CONCEPTO TECNICO No. CT- 4577

Revisión de Estudio Particular de Amenaza y Riesgo
por Fenómenos de Remoción en Masa
Artículo 141 - Decreto 190 de 2004

SOLICITANTE:	Curaduría Urbana No. 4
FASE DEL ESTUDIO:	I (UNO)
LOCALIDAD:	18 RAFAEL URIBE URIBE
PROYECTO:	ARBOLEDA DE SAN CARLOS
BARRIO DAPD:	LAS LOMAS
DIRECCIÓN:	Carrera 12 Bis No. 34-49 Sur
UPZ:	53 MARCO FIDEL SUÁREZ
ÁREA (Ha):	0.6 Ha
FECHA DE EMISIÓN:	Diciembre 29 de 2006
TIPO DE RIESGO:	Remoción en Masa
EJECUTOR DEL ESTUDIO:	GTM Germán Darío Tapia Muñoz

Foto 1. Aspecto del predio en donde se ubicará el proyecto "Urbanización Arboleda de San Carlos"

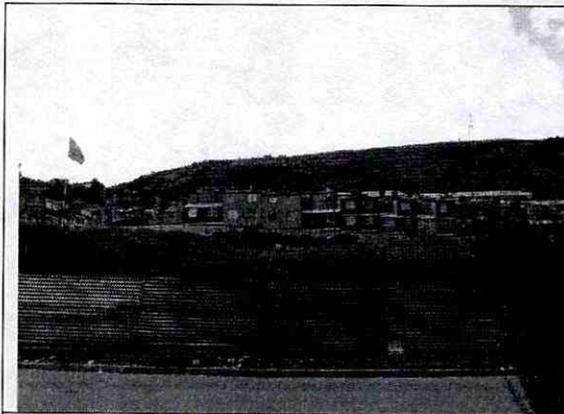
- Así mismo, el predio objeto del presente concepto se encuentra localizado sobre la contrapendiente estructural, en la parte inferior de la ladera noreste del Cerro Guacamayas; en ésta zona la pendiente del terreno es baja, presentado localmente cambios de pendiente debido a la presencia de depósitos antrópicos (Fotografías No. 1, 2 y 3).

- Es importante anotar que en el momento de la visita, no se observaron evidencias de procesos de remoción en masa activos o potenciales que permitan deducir movimientos generalizados de la ladera donde se implantara el proyecto anteriormente citado, estabilidad que se corrobora con el hecho de que las viviendas ubicadas en el sector sureste del predio, no presentan algún tipo de daño relacionado con inestabilidad del terreno, y que puedan comprometer su estabilidad actual y/o habitabilidad. Dado lo anterior se concluye que el predio objeto del presente concepto se puede clasificar con un nivel bajo de amenaza por remoción en masa. (Fotografías No. 1 y 2).
